WOJEWÓDZKI SZPITAL SPECJALISTYCZNY WE WROCŁAWIU

INFORMACJA NR 3 DLA WYKONAWCÓW

Dotyczy postępowania przetargowego prowadzonego w trybie przetargu nieograniczonego na:
DOSTAWĘ RÓŻNYCH WYROBÓW I URZĄDZEŃ MEDYCZNYCH - ZADANIA.

Pytanie 12, dot. Pakietu nr 6

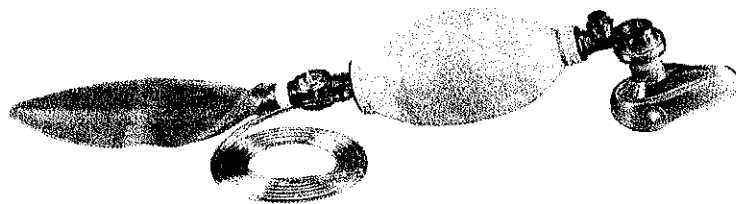
Czy Zamawiający dopuści aparat typu Ambu mały o objętości worka 550 ml, objętości oddechowej 320 ml i objętością rezerwuaru tlenu o pojemności 2700 ml, spełniający pozostałe wymagania?

Ad. 12: Zamawiający nie dopuści aparatu typu Ambu mały o objętości worka 550 ml, objętości oddechowej 320 ml i objętością rezerwuaru tlenu o pojemności 2700 ml, spełniającego pozostałe wymagania
